Service Bulletin

HOOFD GROEP	GROEP	NO.
8	88	406

BETR.
Voorste tunnelconsole

Dit Service Bulletin is een aanvulling op Servicehandboek, Hoofdgroep 8 (85-89), Carrosserie Uitrusting, 440/460, 1988-19.., Juli 1992, TP35545/2

A1

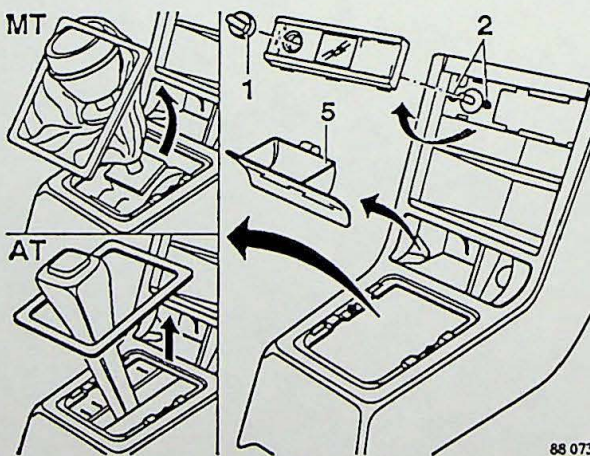
Vanaf modeljaar 1994 is bij de 440/460 uitvoeringen het voorste console en daarmee het verwijderen/aanbrengen ervan gewijzigd.

MT-uitvoering: trek de hoes van de schakelhendel voorzichtig uit het console.

AT-uitvoering: verwijder voorzichtig de rand.

- Neem de knop (1) van de koplamp hoogte verstelling af, indien aanwezig.

Neem het paneel aan de onderzijde los (lippen omhoog drukken) en met een draaiende beweging naar boven toe af nemen.

Neem de connector(s) los.

Verwijder de twee schroeven (2) van de bedieningseenheid koplamp hoogteregeling.

A2

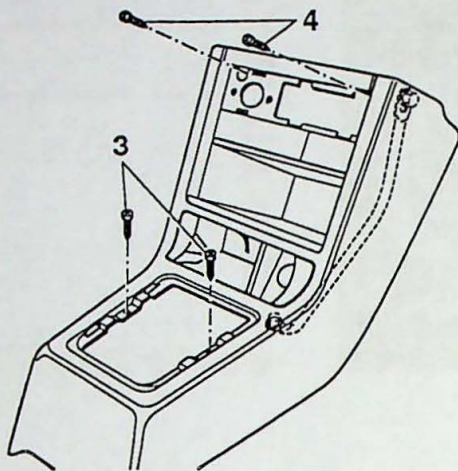
Verwijder de twee schroeven (3) aan de schakelhendel en de twee schroeven (4) boven in het console.

Trek de handrem goed aan.

Verwijder de asbak (5).

Neem het console naar achteren met een draaiende beweging over de beugel uit, neem hierbij de bedrading van de asbakverlichting los.

Opmerking: de beugel hoeft niet verwijderd te worden.
